<i>Datum</i>	<i>Ons zaaknummer</i>	<i>Behandeld door</i>
5 augustus 2021	[REDACTED]	Mw. m [REDACTED]
<i>Onderwerp</i>	<i>Uw kenmerk</i>	06 [REDACTED]
Reactie op keuze locatie combi-wachtplaats oostzijde Broekvelderbrug Bodegraven	[REDACTED]

**Cliënt is het niet eens met de gekozen locatie combi-wachtplaats oostzijde Broekvelderbrug**  
Uw provincie heeft een besluit genomen dat inhoudt dat aan de noordoostzijde van de Broekvelderbrug te Bodegraven een gecombineerde wachtvoorziening voor de recreatie- en beroepsvaart dient te worden aangelegd (brief met kenmerk [REDACTED]). Cliënt kan hier niet mee instemmen. Hieronder geef ik een nadere toelichting.

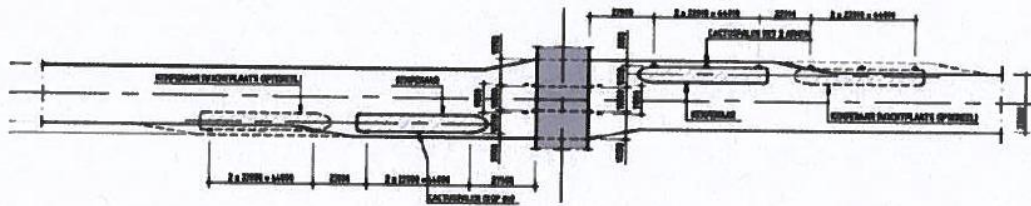
De wachtplaats is geprojecteerd voor de monding van de insteekhaven van Noordzijde 100 en 101, met alle gevolgen voor de veiligheid van dien. Het verslag van de bewonersbijeenkomst van 8-3-2021, PZH-2021-780599919, p.2/8, vermeldt: *"De locatie van de wachtplaats is bepaald op basis van de eerder genoemde ontwerprichtlijnen van de Provincie Zuid-Holland en Rijkswaterstaat. Dus op een scheepslengte afstand van de brug \*). Daarbij is het bepalen van de exacte positie rekening gehouden met de bereikbaarheid van de insteekhaven op de noordelijke oever".* Echter de insteekhaven ligt niet tussen Noordzijde 99 en 100, zoals in het verslag staat, maar tussen 100 en 101. Het smalle slootje tussen 99 en 100 behoeft dus niet te worden vrij gehouden. De sloot tussen 100 en 101 wel. Dit kan worden opgelost door de wachtplaats een korte afstand in westelijke richting te verplaatsen (\*zie ook punt 3).

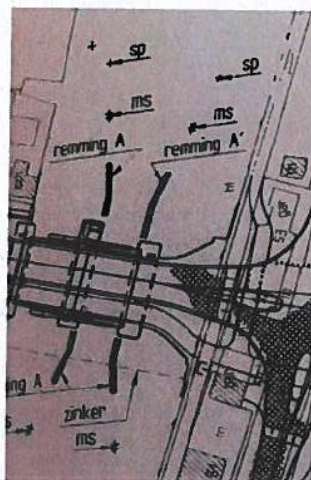
Als de wachtplaats ca.10 m dichterbij de brug wordt gebouwd, blijft de insteekhaven tussen Noordzijde 100 en 101 grotendeels vrij. De afstand tot de brug is dan nog steeds veel groter dan de afstand die in het Handboek wordt geschetst.

In onderstaande figuur zijn de groene lijnen samen 45 m (30+15). De rode lijn is 30 m. Rechts van de rode lijn, onder de boom, rechts van de rode lijn, ligt de monding van de insteekhaven.
